大戸川ダムの必要性、 緊急性の検証

淀川水系流域委員会
第67回委員会 (H19.11.26)
審議資料 1-2

大戸川ダム・天ヶ瀬ダム再開発 事業の理解と検証

千代延 明憲

図2

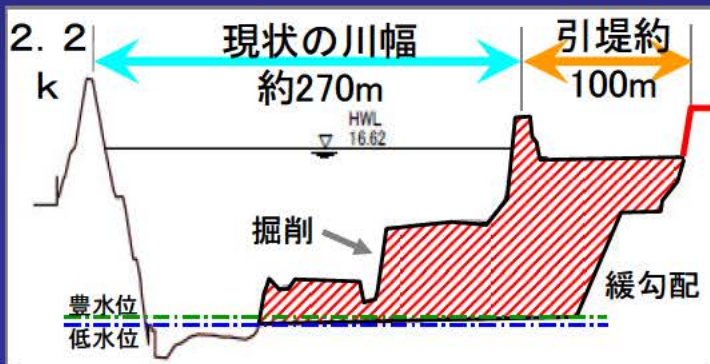
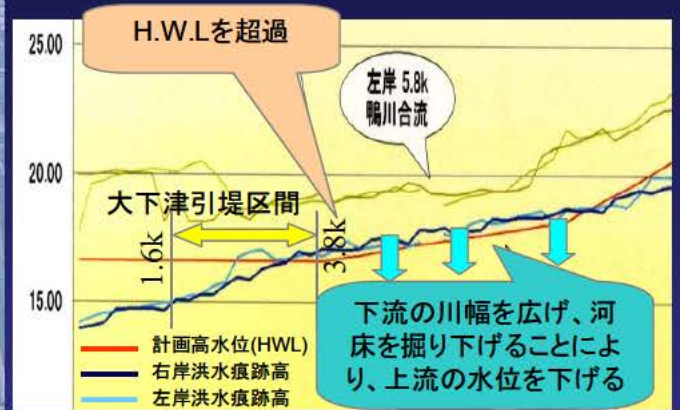
- 2 整備実施による各地区の流量増と枚方地点への流量の影響はどうか。
- 3 川上ダム、大戸川ダムとも戦後最大洪水対応で見直ししたが、天ヶ瀬ダム再開発は、見直ししないのか。(図1)
- 4 大下津地区の河道改修は過大ではないか。戦後最大洪水の流量3000m³/sで十分ではないか。(図2、図3、図4、図5)

図7

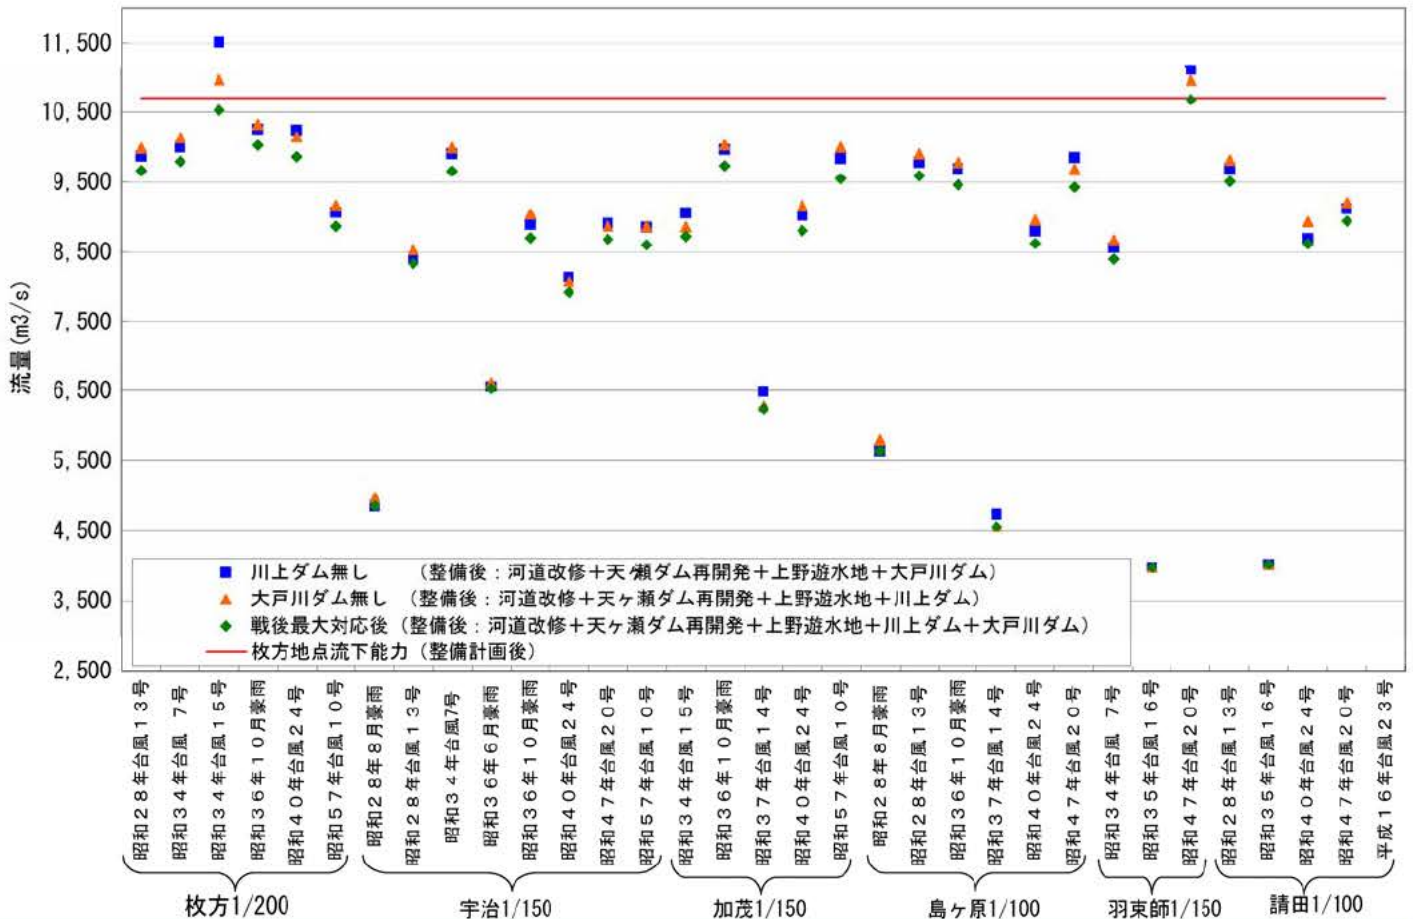
- 5 枚方地点の計画規模降雨(1/200)による流量だけでなく、各支川の基準点の計画規模の降雨によりチェックする必要があるのか。
- 6 33タイプの降雨パターンの選択の方法はこれでよいか。
(図6)
- 7 計画規模(33タイプ)での検証は必要ではあるが十分ではないのではないか。(図6)
- 8 大戸川ダムの有効率2/33をどう見るか。(図6)
- 9 昭和34年台風15号型×1.45倍の洪水が11500m³/sに増加しているのはなぜか。(図7)

図8

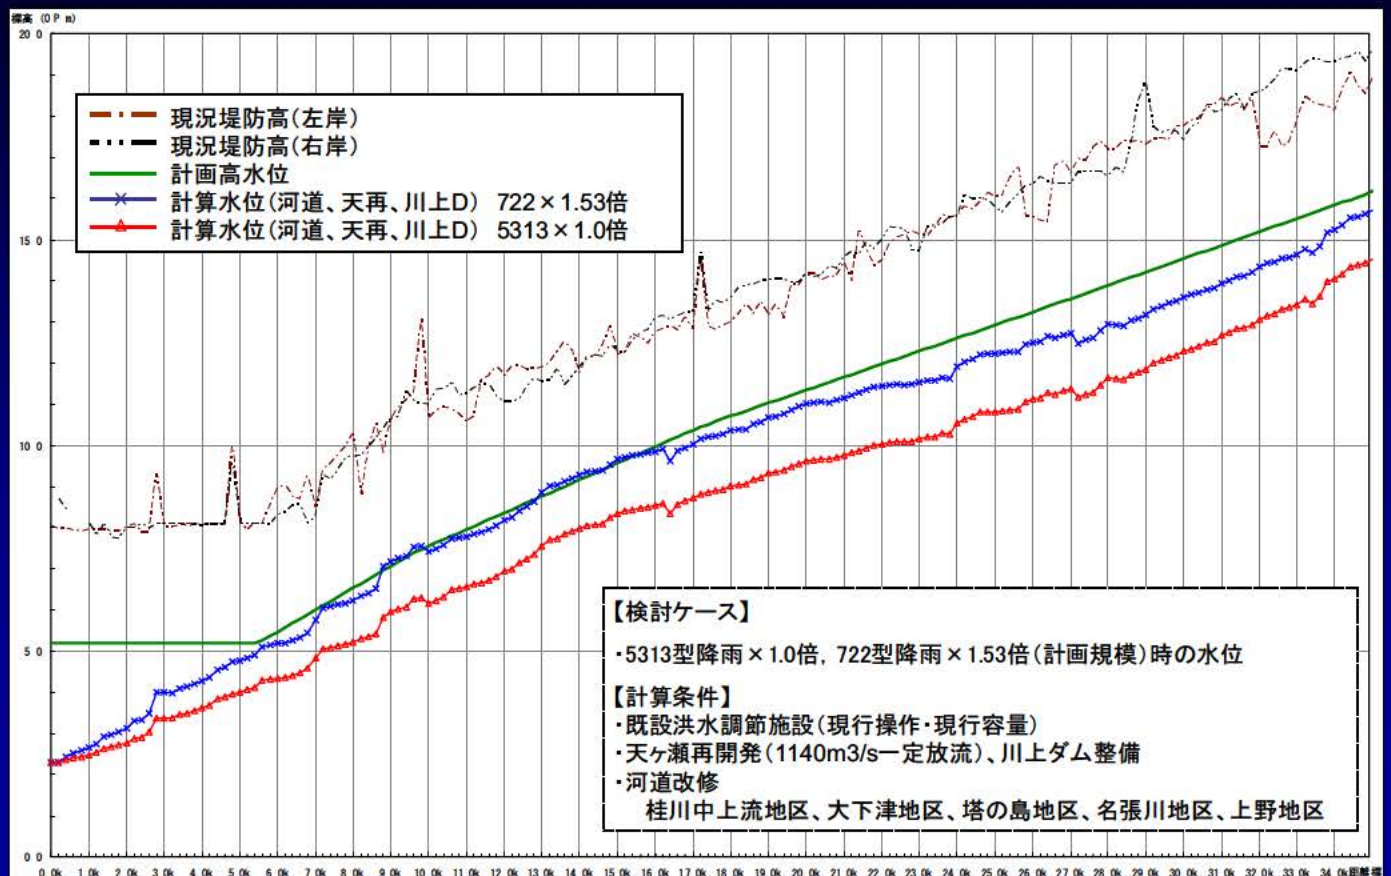
- 10 枚方地点で $10700\text{m}^3/\text{s}$ を越える2タイプ(天再:有、川上:無、大戸:無)について、計画高水位を越える区間、水位、時間はどうか。(図8、図9)
- 11 大下津地区の流下能力を $3000\text{m}^3/\text{s}$ で止めていれば、枚方地点流量はいくらになるか。(図10)
- 12 疑問点9の対策として、河床掘削による流下能力増強の可能性がないか:阪急神戸線新淀川橋梁、淀川大橋、伝法大橋、城北・豊里地区(図11)
- 13 疑問点9の対策として、流量抑制の可能性はないか:比奈知ダム、青蓮寺ダム、室生ダム、布目ダム、高山ダム、日吉ダム

図12

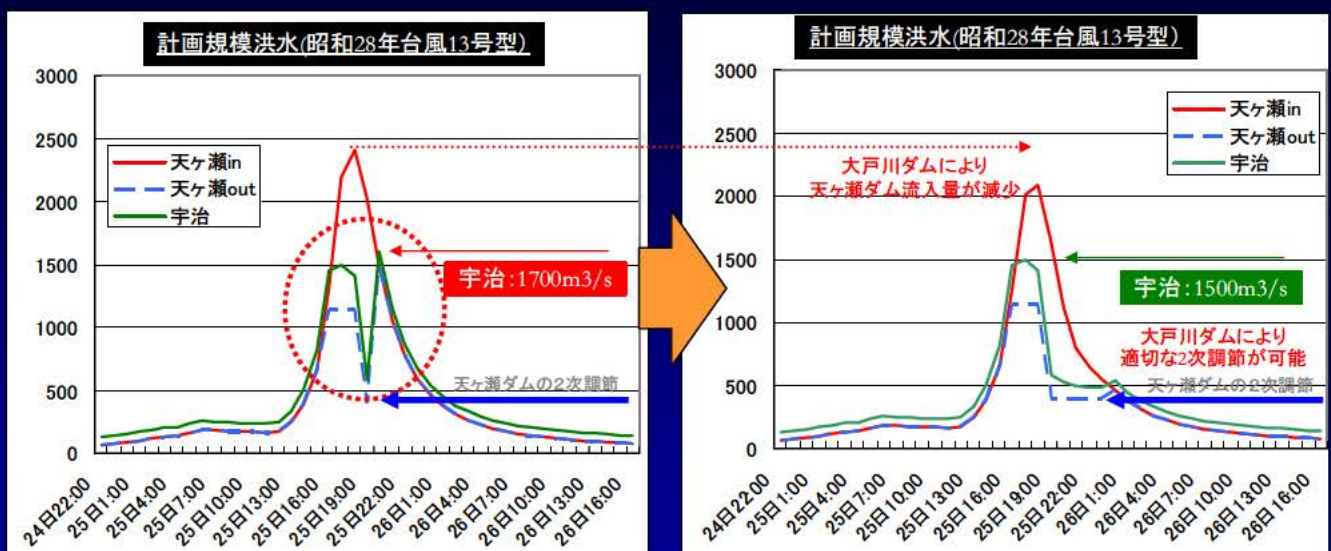
14 天ヶ瀬ダムによる「二次調節」の意義と方法

大戸川ダム建設事業の代替案 図13

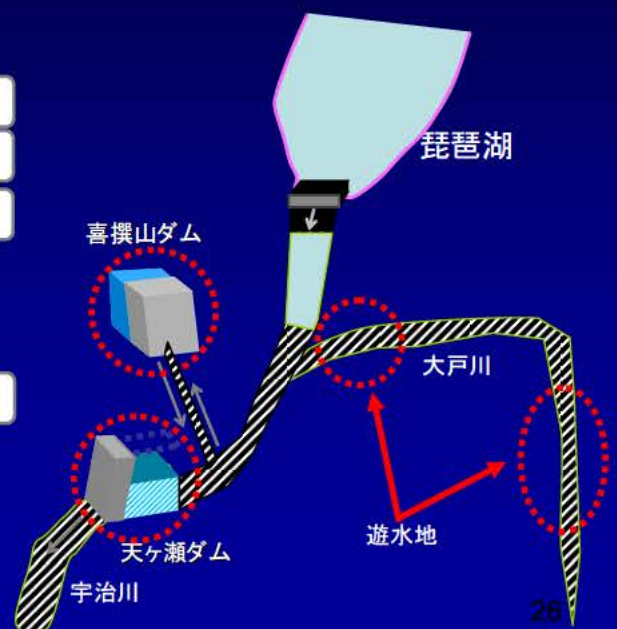
15 複合的代替案の検討の可能性:

堆砂容量の掘削・浚渫、及び喜撰山ダムの活用

大戸川ダムの洪水調節(放流)計画 図14

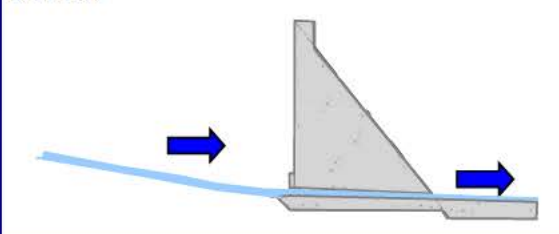
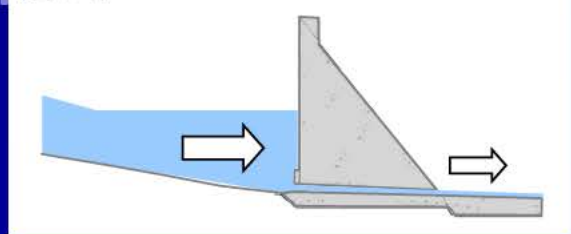
- 16 洪水調節専用ダムである大戸川ダムの構造、操作方法等はどうなるのか。(図14)

3. 2. ダム計画変更に伴う影響要因の変化 図15

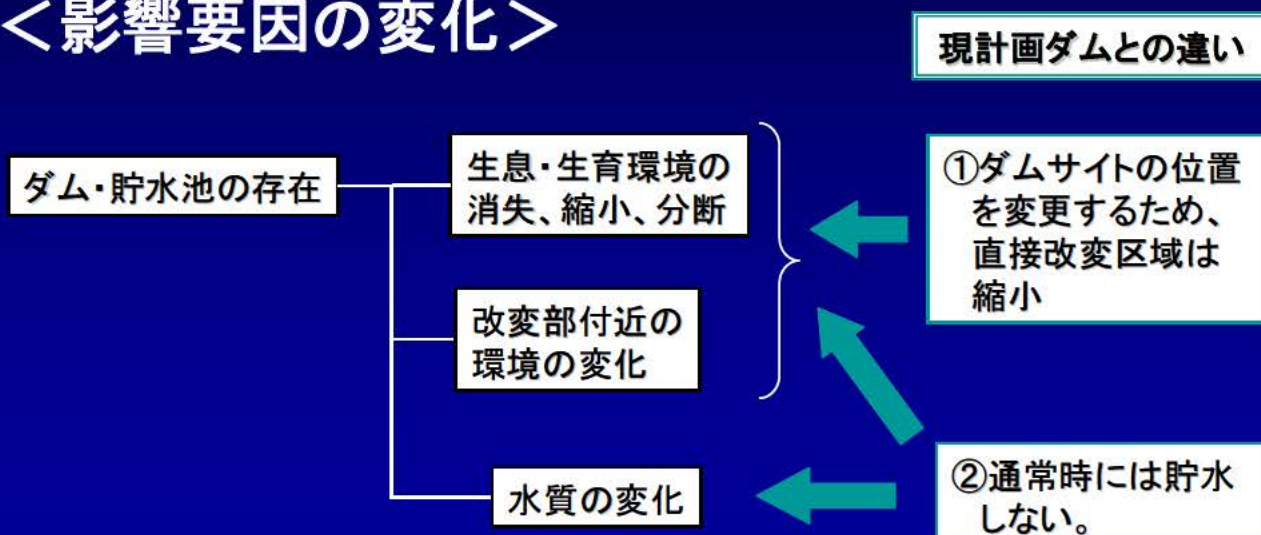
17 常時湛水ダムから治水専用ダムになったことによる変化に着目した環境変化はどのようなのか。(図15)
